**Oggetto: Procedura VIA relativa alle Centrali Termoelettriche con potenza complessiva di 580 MWe presso il sito industriale API di Falconara Marittima (AN)**

**OGGETTO: L. 349/1986, articolo 6; L.R. n. 7/2004, articolo 17. Centrali termoelettriche a ciclo combinato della potenza complessiva di circa 580 MWe. Comune di Falconara Marittima – Proponente: API Raffineria di Ancona Spa. Invio parere regionale**

**POSIZIONE DI FUNZIONE VALUTAZIONI ED AUTORIZZAZIONI AMBIENTALI  
N. 129/VAA\_08 DEL 03/12/2008**

Oggetto: L. 349/1986, art. 6; L.R. 7/2004, art. 17. "Centrale termoelettrica a ciclo combinato della potenza complessiva di circa 580 MWe", Comune Falconara M.ma (AN) – Proponente API Raffineria di Ancona SpA – Parere regionale

**RAFFINERIA + IGCC**  
**EMISSIONI NOx (2002 - 2007)**  
**NORMALIZZATE ALLA C.M. (3.900.000 Tonn./anno)**

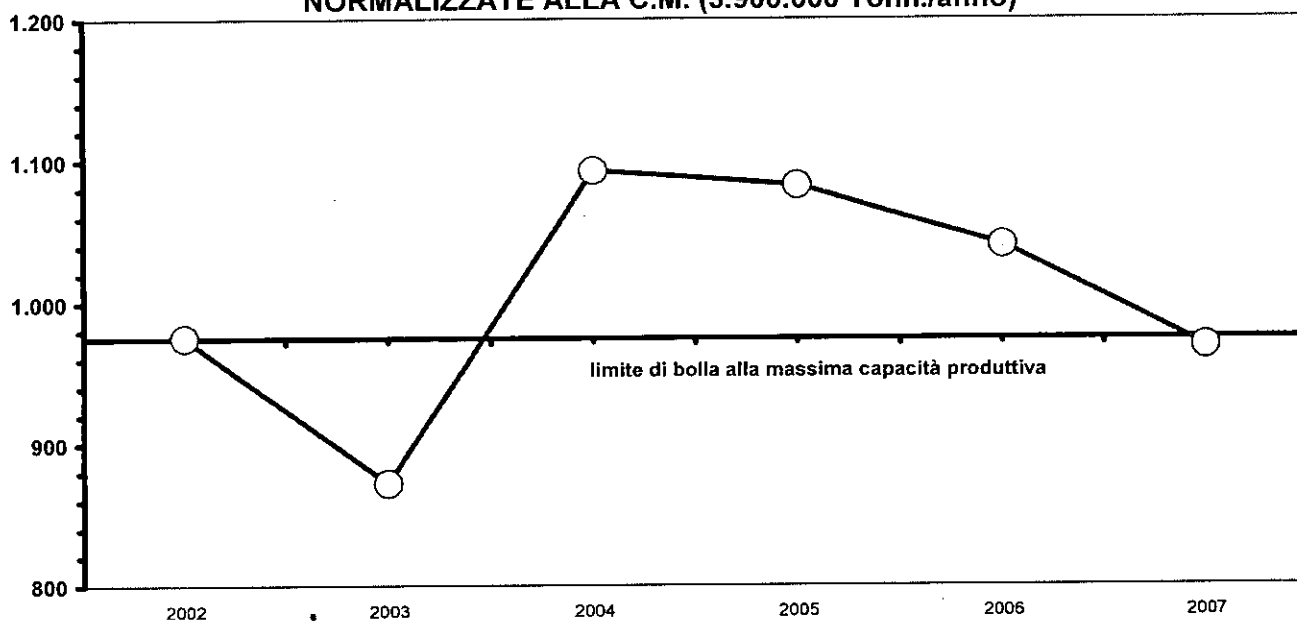
Il confronto tra il quadro emissivo normalizzato e la bolla emissiva, entrambi riferiti alla massima capacità produttiva, è di seguito riportato.

**RAFFINERIA + IGCC**  
**EMISSIONI SOx (2002 - 2007)**  
**NORMALIZZATE ALLA c.m. (3,900,000 T/ANNO)**

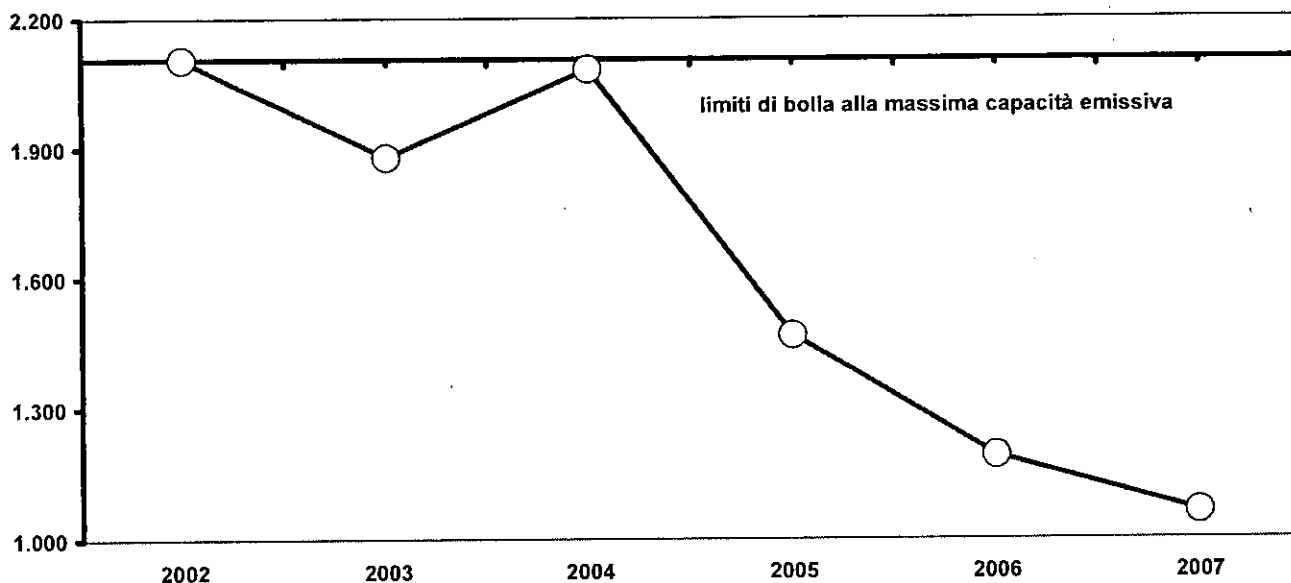
In conclusione è possibile affermare che il quadro emissivo reale normalizzato alla massima capacità produttiva, confrontato con la bolla emissiva di cui al decreto di rinnovo della concessione petrolifera (D.D.D.T.A. n. 18/2003), dal 2005 in poi, mostra degli ottimi miglioramenti per quanto riguarda gli SO<sub>2</sub>, miglioramenti connessi principalmente alla sostituzione degli oli combustibili con gas metano (azione prevista all'interno del Piano di risanamento AERCA e in linea con il Protocollo d'intesa per la quale occorre riconoscere l'approccio costruttivo da parte dell'azienda).
